ふそう eCANTER のかじ取装置（ステアリングスイッチ）のリコールについて

リコール届出番号	5636	リコール開始日	令和 7 年 3 月 28 日
基準不適合状態にあると認める構造、装置又は性能の状況及びその原因	電動トラックにおいて、ステアリングスイッチ内に書き込まれているソフトウェアが不適切なため、距離計操作側のステアリングスイッチが作動しなくなりメータークラスター内に表示するメニューを選択出来なくなることがある。そのため、運転者がステアリングスイッチを操作して容易に走行距離を確認出来ず、保安基準に適合しないおそれがある。		
改善措置の内容	全車両、対策品のステアリングスイッチを装着したステアリングホイールに交換する。

# 改善箇所説明図

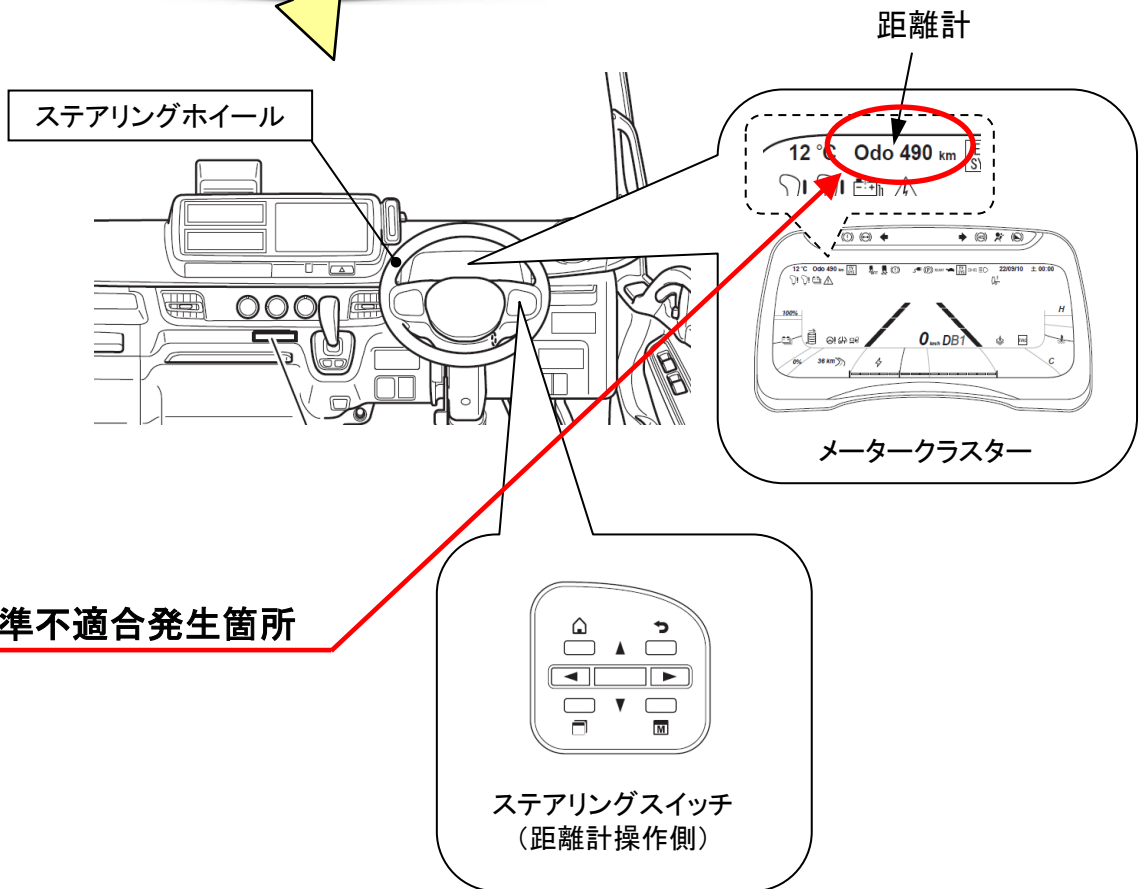
電動トラックにおいて、ステアリングスイッチ内に書き込まれているソフトウェアが不適切なため、距離計操作側のステアリングスイッチが作動しなくなりメータークラスター内に表示するメニューを選択出来なくなることがある。そのため、運転者がステアリングスイッチを操作して容易に走行距離を確認出来ず、保安基準に適合しないおそれがある。

全車両、対策品のステアリングスイッチを装着したステアリングホイールに交換する。

識別：作業完了車には、ステアリング裏面に白色ペイントを塗布する。
